INTEGRAZIONI E CHIARIMENTI

Richiesta di integrazioni MIC_SS-PNRR del 23.11.2022

Tortona 2

Elaborato MIC.00_Relazione esplicativa integrazioni

Figura 2 – modifica recinzione

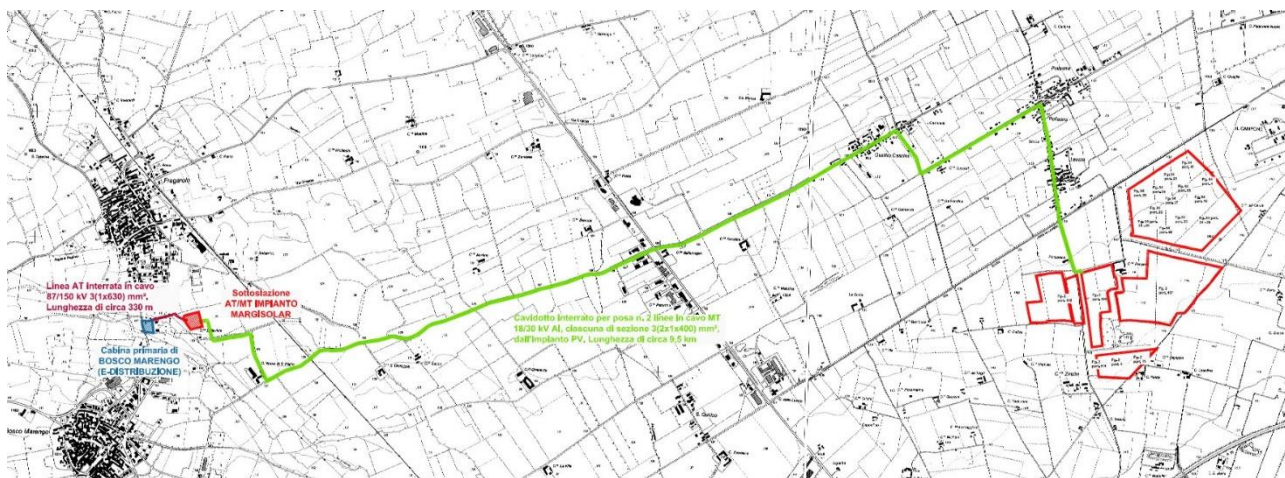
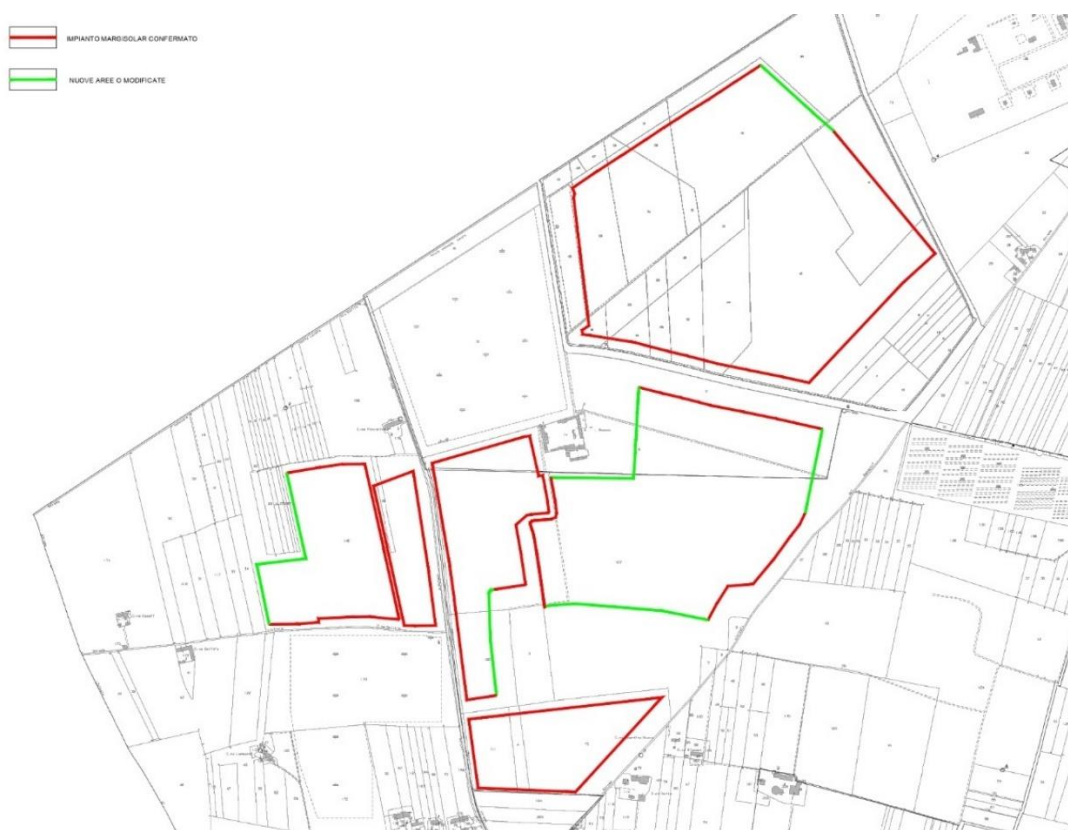
Nell'accoglimento di alcune osservazioni pervenute nel corso della procedura di Valutazione di Impatto Ambientale, sono state apportate anche alcune modifiche al progetto presentato.

In particolare, sono state accolte le condizioni ambientali del parere di competenza emanato dalla Provincia di Alessandria con Protocollo Generale n. 58948 del 07.11.2022 per la conferenza dei servizi in modalità asincrona indetta dalla Regione Piemonte con nota prot.55559 del 19.10.2022, relative a:

- Fascia di mitigazione perimetrale di larghezza pari a 10 m ed altezza massima pari a 3 m;
- Recinzione sollevata da terra di almeno 20 cm.

Al fine di rispettare quanto sopra esposto si è provveduto a riconfigurare il layout come segue:

- arretramento della recinzione di 10 m (nei tratti indicati in verde nella figura 2);
- utilizzo di moduli più efficienti nel rapporto potenza/superficie (Wp/m^2), passando da moduli da 570 Wp a moduli da 610 Wp a parità di potenza totale d'impianto (60 MW);
- interasse tra le strutture pari a 11,5 m.
